Handboek Modelstoomketels

Errata op originele uitgave februari 2011

Tabel 13 Nomogram Veiligheidskleppen.

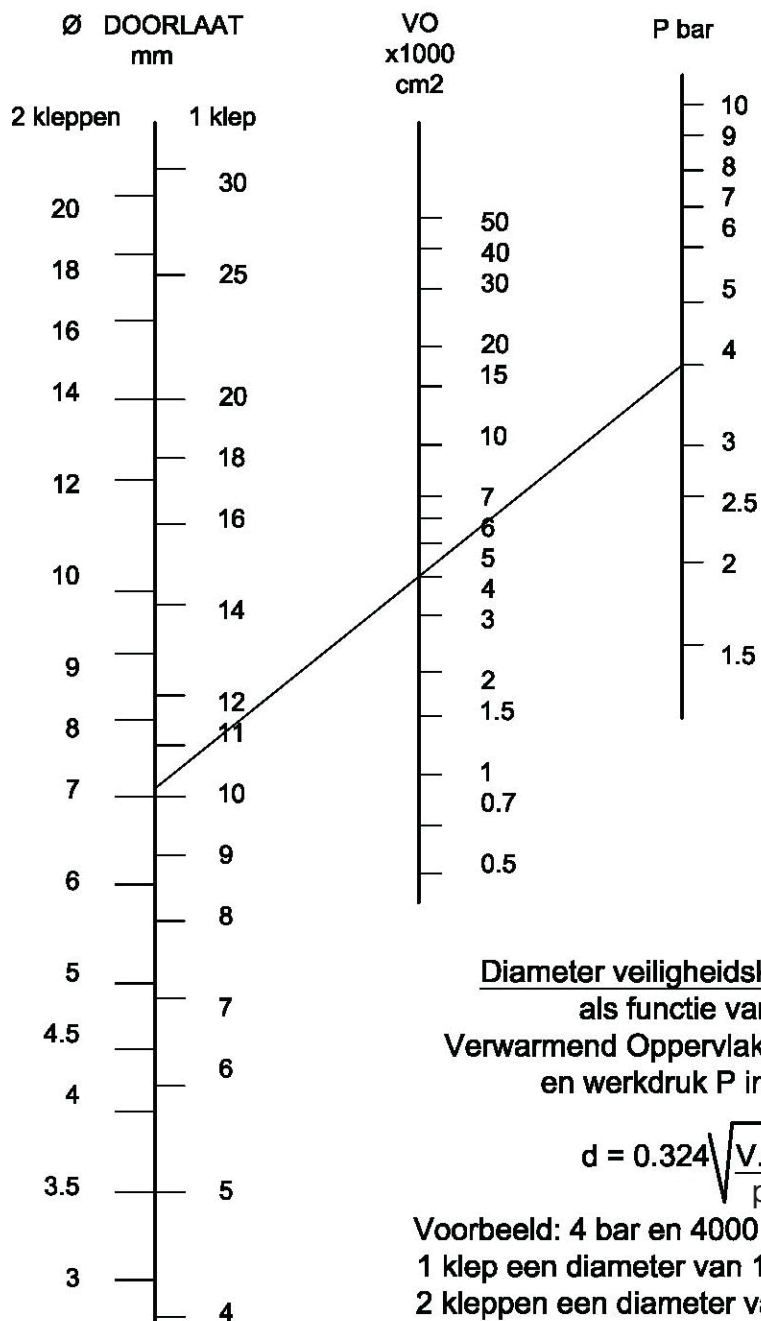
Datum	Blad(en)	Omschrijving
08.06.2011	72	40000 cm ² gewijzigd in 4000 cm ² p onder wortelteken gebracht
